## Conseil économique et social

Autres Règlements – Règlement n° 10 (Compatibilité électromagnétique)

### Proposition de compléments aux séries 04 et 05 d'amendements au Règlement n° 10 (Compatibilité électromagnétique)

#### Communication de l'expert de la Chine\*

Figure 1  
Point de référence du véhicule

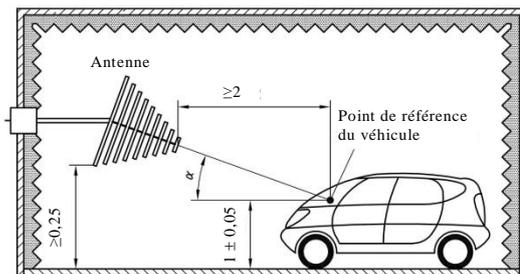
5. La norme ISO 11451-2 prévoit deux types de points de référence, à savoir le point (la ligne) de référence de l'installation et le point (la ligne) de référence du véhicule. Ils sont différents, ainsi que le montrent les figures 1 et 2 ci-dessous :

6. L'étalonnage et la mesure effective sont fondés sur le point de référence du véhicule, ce qui peut entraîner les problèmes suivants :

a) L'antenne est proche du véhicule, de sorte que la réflexion sur la carrosserie du véhicule affecte l'efficacité de rayonnement de l'antenne;

b) L'antenne est proche de l'unité de commande située dans la partie avant du véhicule, ce qui rend l'essai plus difficile.

**Pour les antennes, une sonde de champ est utilisée au point de référence du véhicule si ce dernier est de la catégorie L.**

Pour les antennes, quatre sondes de champ sont employées sur la ligne de référence ~~de l'installation~~ **du véhicule si ce dernier est de la catégorie M, N ou O.** ».
